23.11.2017

Grundstück: Eberbach - Brombach
Flst.-Nr.: 61/2
Vorhaben: Antrag nach § 108 WG / Abteufen von einer Erdwärmsonde

Stellungnahme der Abteilung 3010 / Umweltamt

Abb. 1: Schutzzonen
des WSG
„Geisberg-Quelle“

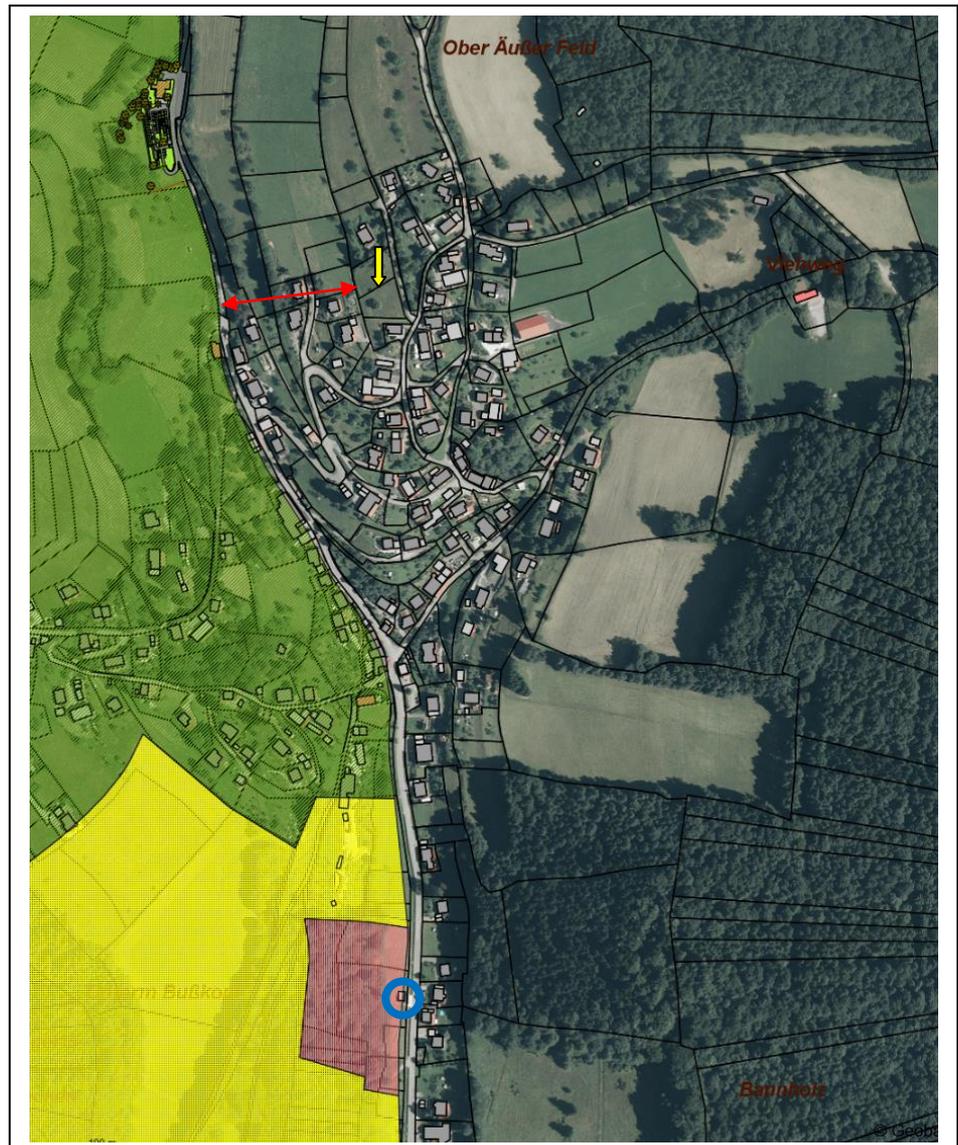
Die beantragte Bohrung befindet sich nicht im Bereich eines Wasserschutzgebiets (vergleiche Abb. 1).

125 m westlich des Antragsgrundstücks befindet sich die Schutzzone WSG III des im Juni 1993 ausgewiesenen Wasserschutzgebiets „Geisberg-Quelle“. Die Quellschüttung befindet sich auf einer Höhe von ca. 302,5 m NN und in einer Entfernung von mehr als 600 m südlich des Eingriffsgrundstücks. Das Wassereinzugsgebiet des Geisberg-Brunnens bleibt unberührt.

Auch wenn von der Maßnahmen keine Auswirkungen auf die lokale Hydrografie zu erwarten sind, sollte vorsichtshalber während und ein Tag nach der Erdwärmebohrung mal ein Blick auf die etwa 300 m unterhalb liegenden Brombacher Laufbrunnen geworfen werden, ob Schüttschwankungen oder temporäre Trübungen der Schüttung beobachtet werden können (Brunnen an der Ecke Brombacher Straße/Hainbrunner Weg bzw. Hofzeichen-Brunnenanlage sowie der Brunnen im Hainbrunner Weg).
